INFORME DE HITO DE CONTROL N° 10434-2026-CG/MPROY-SCC

"IMPLEMENTACIÓN DEL PAQUETE 2 DE LA CARTERA SALUD QUE SE EJECUTA EN EL MARCO DEL CONTRATO DE ESTADO A ESTADO" (CUI:2386533)

HITO DE CONTROL N° 9: AVANCE EN LA EJECUCIÓN DEL HOSPITAL DE APOYO POMABAMBA II-1, AL MES DE JUNIO DE 2026

Cuadro N° 24
Matriz COBie

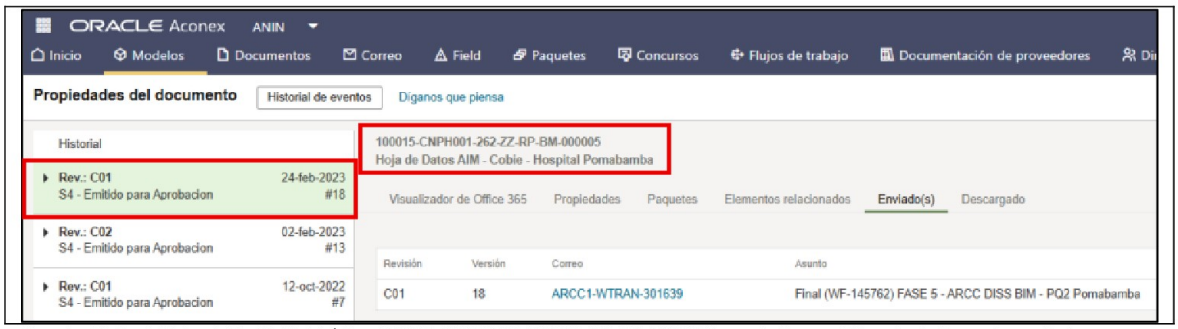
Al respecto, la Comisión de Control ante la situación actual de los trabajos de Reforzamiento de losas de piso en el Bloque A que se están ejecutando, realizó una revisión selectiva a la plataforma Aconex, correspondiente al documento "Hoja de Datos AIM - CoBie" (código 100015-CNPH001-262-ZZ-RP-BM-000005) **evidenciando que el último reportado por el Contratista fue con el 24 de febrero de 2023**, por lo que se advierte que el Contratista no estaría realizando la actualización de información de la matriz, incumpliendo lo establecido en el Contrato, tal como se aprecia a continuación:

Es de precisar, en este punto que, tal como lo describe el Contrato NEC, el diseño del Hospital se realizará siguiendo la metodología BIM; sin embargo, la Comisión de Control advierte que el Contratista no estaría actualizando las herramientas establecidas en el Plan BIM ni las que proporciona el software del Navisworks para la programación 4D, metrados y costos 5D, la detección de interferencias y el llenado de información de la matriz COBie para los activos mantenibles del Hospital durante la gestión BIM, lo que podría ocasionar mayores retrasos, sobrecostos, problemas de calidad; así como, no contar con la información de activos que se han implementado en el Hospital de Apoyo Pomabamba II-1.

Fotografía N° 11	Fotografía N° 12

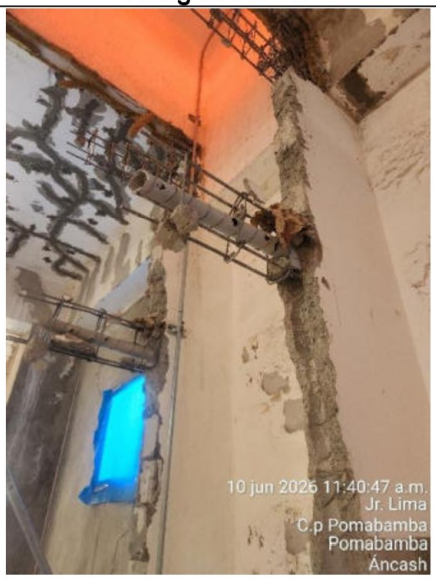
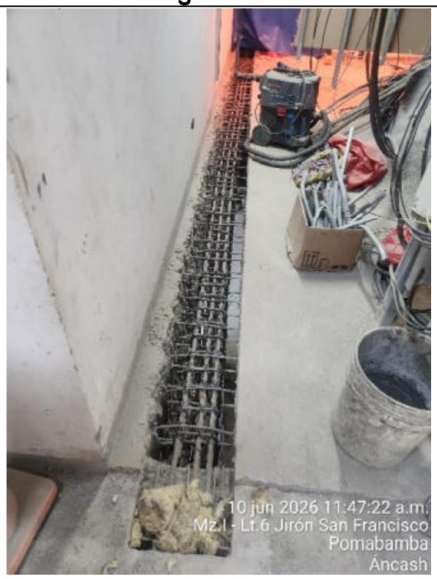
Corte en muros de concreto para trabajos de reforzamiento, Piso 3 del Bloque A, ejes 6 y 7, con ejes D y F.	Corte de muro de concreto en el Ambiente denominado Depósito de Sales – Bloque 3, se aprecia la exposición del acero de refuerzo

Fotografía N° 13	Fotografía N° 14

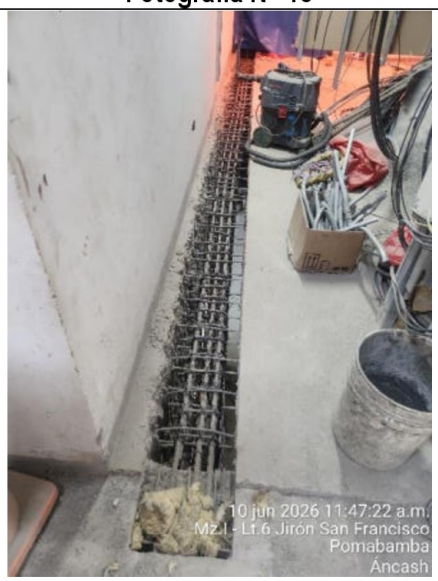
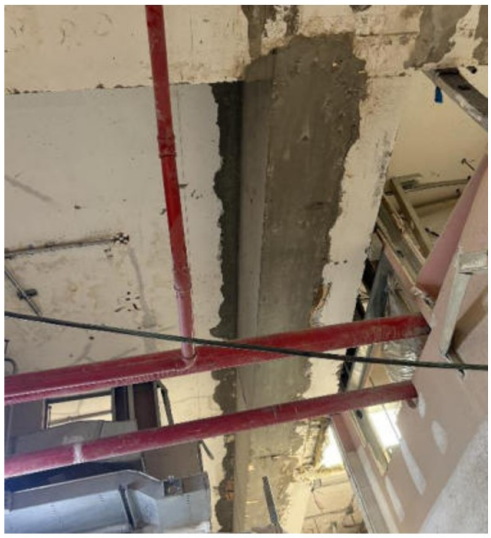
Se verifica armadura de acero para ensanche de viga en el Piso 3 ejes D y E, con ejes 3 y 4	Trabajos de ensanche de viga en el Piso 4

Fotografía N° 23	Fotografía N° 24

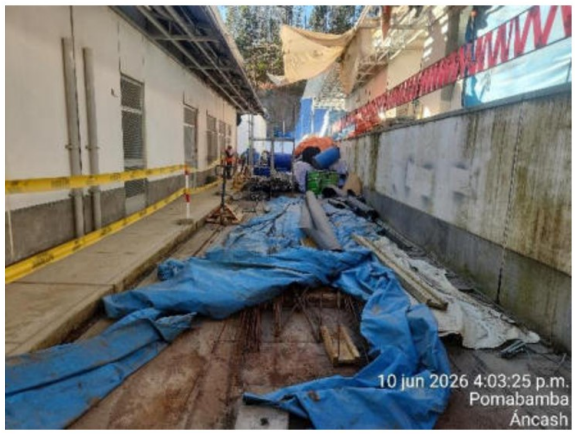
En el Piso técnico se advierte el picado de columna donde se encuentra el aislador sísmico.	Existe se almacena acero de refuerzo expuesto con presencia de óxido frente al Bloque E y F

Fotografía N° 48	Fotografía N° 49

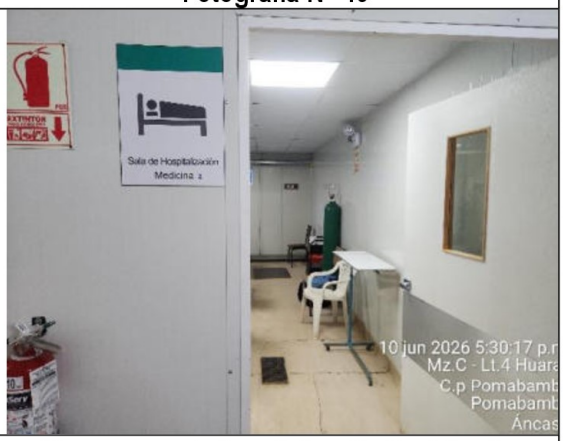
Piso en zona de hospitalización Medicina 1, presenta hundimientos y desprendimiento.	Piso en zona de hospitalización Medicina 2, presenta hundimientos y desprendimiento.
